## NOTAT

**Kunde:** Hundingsland AS  
**Oppdrag:** 618253 Reguleringsplan Hundingsland  
**Tema:** Avrenning til Bervannet – tillegg til planbeskrivelsen  
**Dato :** 11.10.2022  
**Utarbeidet av :** Kåre Kalleberg

Revidert vegtrase med bekk i blått

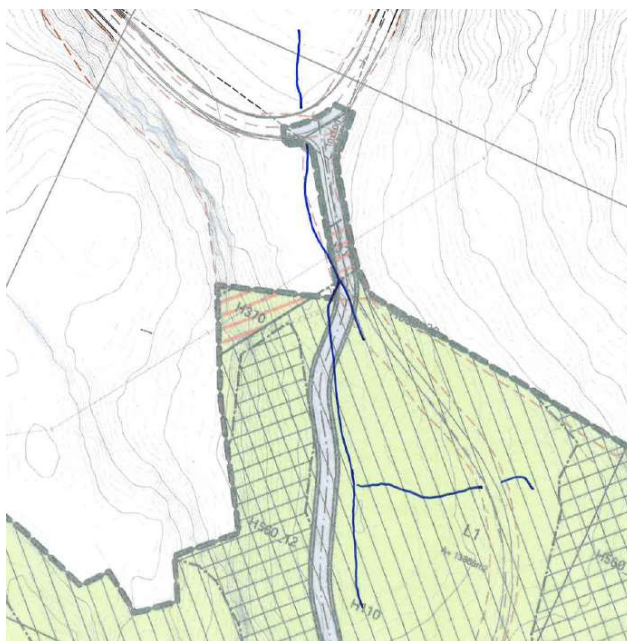
Vi har derfor justert plankartet slik at atkomsveg o-KV1 følger dagen trase i 50m for deretter å svingen mot sør og følge kanten av jordet. Utsitt av plankart og revidert forslag er vist under.

Justert plan kart innebærer at dagens kommunale veg utvides til 5m bredde i dagens trase i lengde ca 50m for deretter å legges over på sørsiden av jordet på 172/2. Dette medfører at dagens bekk ikke berøres av vegen som vist på kartbilaget under

Der vegen krysser bekken legges bekken i rør med same dimensjon som under fyløkesvegen

Den reviderte løsningen gir mindre potensiell risiko for tilførsel av partikulært stoff til Bervannet og ubetydelig endring av dagens bekkeløp. Vi anser at bygging av veggen etter revidert løsning og med sikring med siltgardin ved utløpet av bekken i Bervannet ikke gir fare for påvirkning av vannkvaliteteten i Bervannet.

Plankartet revidert 11.10.2022 legges ut frå dette til grunn for offentlig høring.
